# PROGETTO DEFINITIVO

ITINERARIO NAPOLI – BARI RADDOPPIO TRATTA APICE – ORSARA II LOTTO FUNZIONALE HIRPINIA - ORSARA

INTEGRAZIONI RICHIESTE MINISTERO PER I BENI E LE ATTIVITA' CULTURALI prot. DG-ABAP\_SERV V|20/06/19|0017147-P del 20/06/19

Figura 1 - Carta dei vincoli

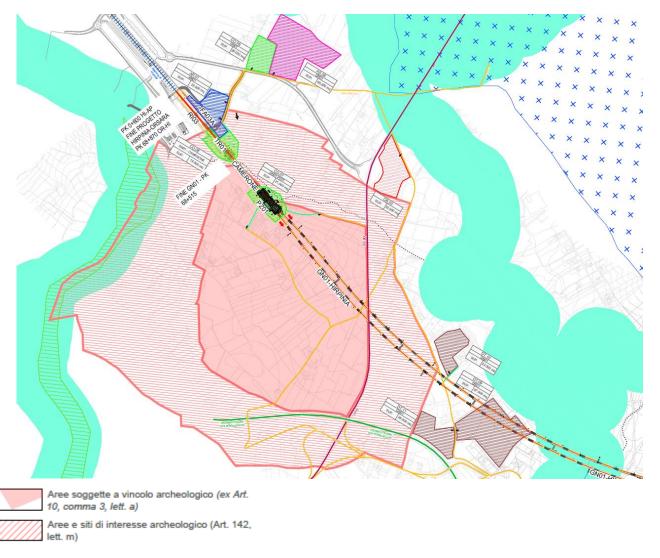
2. definizione, mediate grafici di dettaglio e fotosimulazioni, considerato che nella relazione paesaggistica allegata al progetto è stato trattato esclusivamente il tratto tra la stazione di Orsara e l'innesto della galleria, lato BA, viste le osservazioni presentate nel parere espresso sul lotto I, per quanto attiene lo scatolare da realizzare tra la stazione Hirpinia e il viadotto VI01 che costituisce un importante margine paesaggistico, dell'intero tratto con l'inserimento della prosecuzione dell'intervento per il II lotto;

Con specifico riferimento alle aree tutelate ai sensi dell'art. 142 comma 1 lettera m) del DLgs 42/2004, le opere allo scoperto ricadenti in tale vincolo sono state riportate nella risposta alla richiesta di integrazioni di cui al precedente punto. Pertanto, relativamente ai grafici di dettaglio si rimanda alla risposta ad integrazione del punto 1.

Al fine di meglio specificare le interferenze che si generano tra le opere di progetto e il vincolo paesaggistico di cui alla lettera m), si inserisce nella presente risposta in primo luogo uno stralcio

dell'elaborato "Carta dei vincoli paesaggistici - tav 6/6" allegato alla documentazione prodotta ai fini dell'ottenimento della compatibilità paesaggistica.

Figura 6 - Carta dei vincoli

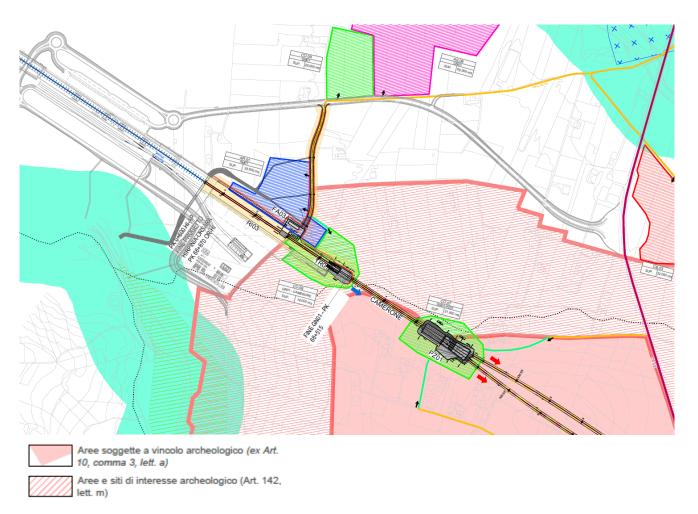
4. relativamente alle aree di cantiere, di cui alcune ricadono in aree sottoposte a tutela paesaggistica, si richiede di chiarire, con i grafici particolari, gli interventi che saranno effettuati in fase di utilizzo, tipo recinzioni, box di servizio etc;

Con specifico riferimento alle aree di cantiere ricadenti nell'area tutelata ai sensi dell'art. 142 comma 1 lettera m) del DLgs 42/2004, si evidenzia che le uniche che generano interferenza con la suddetta fattispecie di vincolo sono le aree AR.01, CO.07 e CO.08.
